PLAN LOCAL D'URBANISME DE FONTAINEBLEAU-AVON

**Procédure de modification simplifiée
Modification n°1/2017
en application des articles L153-45 à L153-48 du code de l'urbanisme**

**OBJET de la procédure : Modification de l'article 10 du règlement de la zone UDz,
en secteur UDz2, avec complément graphique au plan de zonage**

Notice explicative

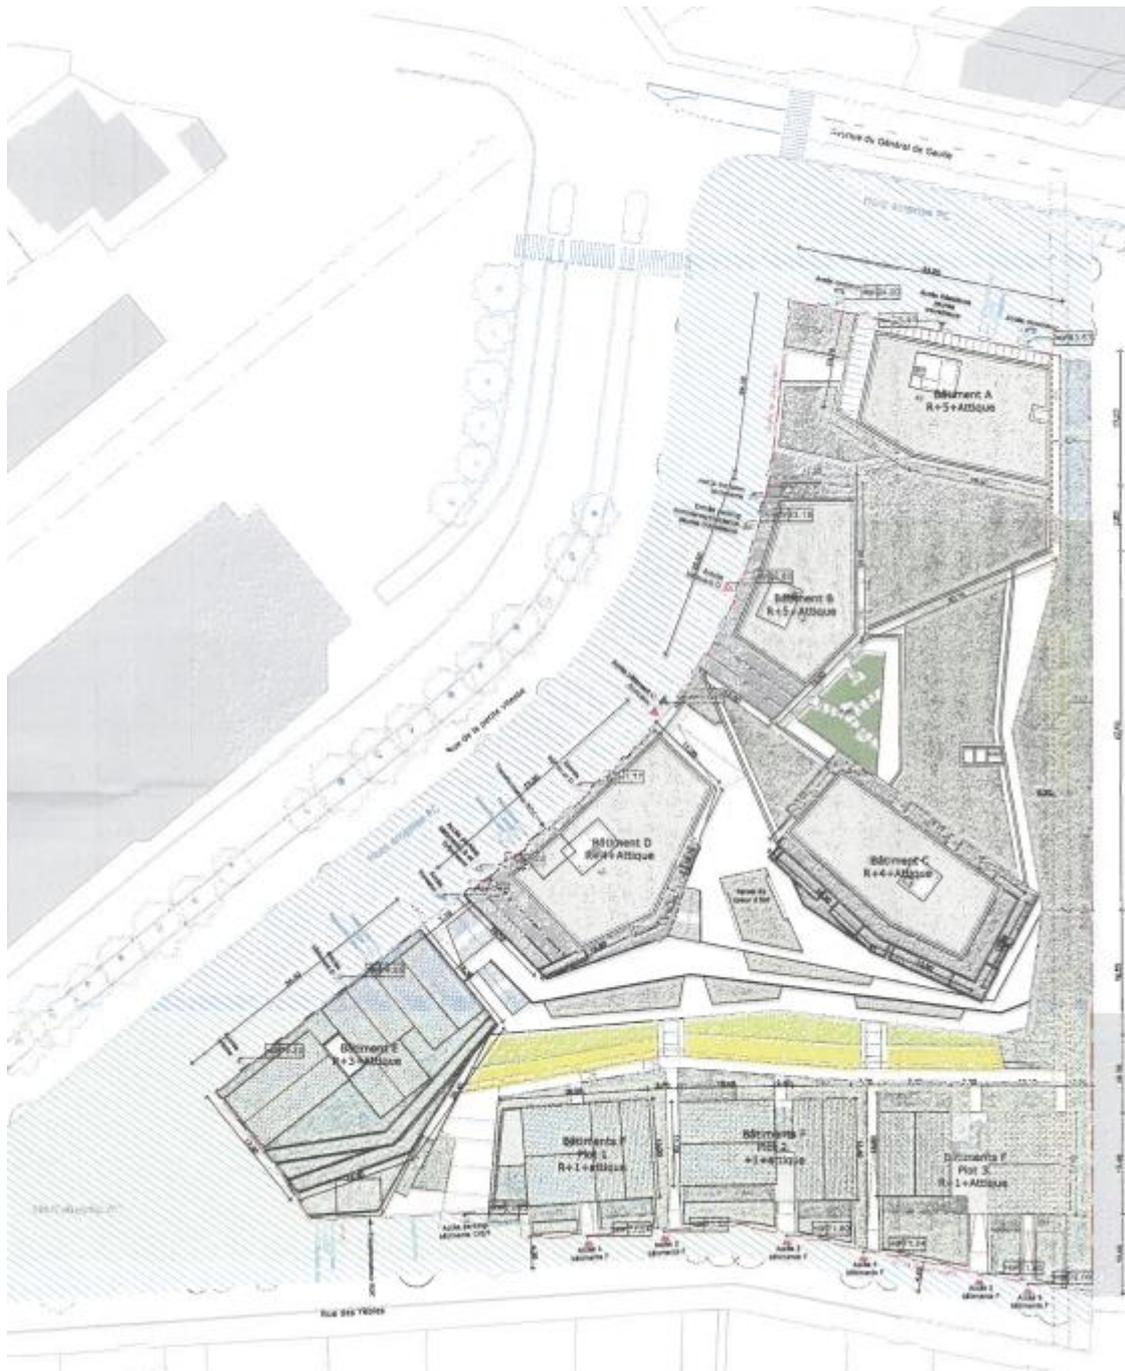
Le projet d'aménagement appelé à être réalisé dans ce secteur étant connu, il apparaît nécessaire de représenter graphiquement, sur le plan de zonage du PLU, les secteurs d'application de la règle de hauteur énoncée à l'article 10 du règlement du PLU, au sein du secteur UDz2, au regard du plan masse du projet représenté ci-après :

Les modalités de représentation graphique d'application de la règle de hauteur au sein du secteur UDz2 résultent donc du projet d'implantation des bâtiments constituant ce projet d'aménagement.

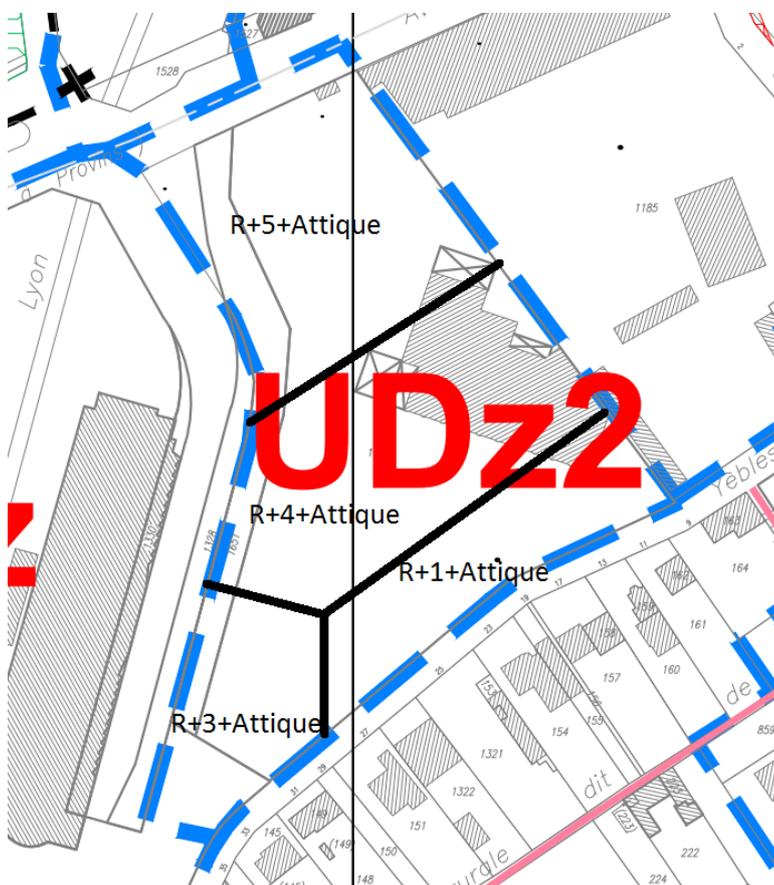
Seul l'article 10 de la zone UD « ARTICLE UD 10 – LA HAUTEUR MAXIMALE DES CONSTRUCTIONS », est complété pour être précisé. Ainsi il est proposé d'ajouter un plan masse venant préciser l'application géographique des hauteurs pour clarifier la règle exposée en secteur UDz2.

Sera ajouté :

Les précisions géographiques pour l'application de ces hauteurs sont indiquées au plan de zonage.

Le plan de zonage sera précisé comme suit :

R+4+Attique

Indication des hauteurs maximum, par secteur géographique, au sein de la zone UDz2
